仕様変更のご案内

HS5B形 安全スイッチ

HS5B形安全スイッチの一部形状変更についてご案内いたします。

◆操作ヘッド部（樹脂ヘッドタイプのみ対象）

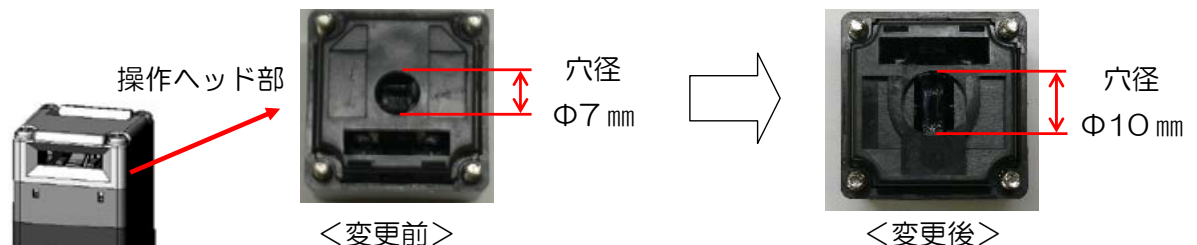
※金属ヘッドタイプは発売時より変更後の形状です。

※変更前の操作ヘッド（穴径7mm）と変更後の本体（突起10mm）は形状的に取り付けることができません。

◆本体（全機種対象）

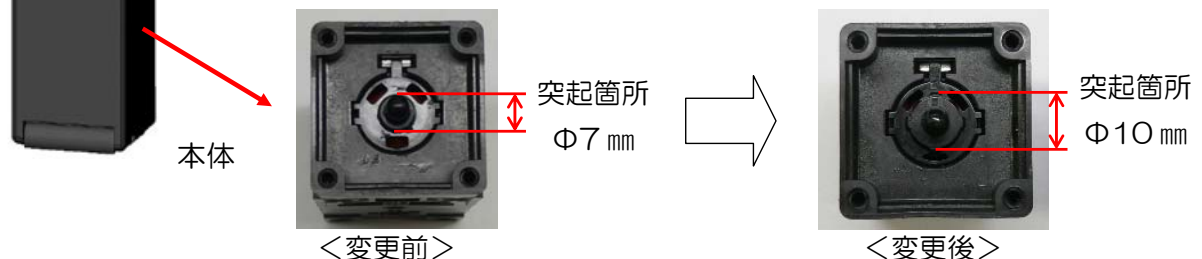
HS5B形安全スイッチは、出荷時の操作ヘッドと本体の組み合わせで製品保証していますので、別のHS5B形安全スイッチと操作ヘッドや本体の入れ替えを行わないでください。

誤って無理に取り付けた場合、不具合を生じますのでご注意ください。
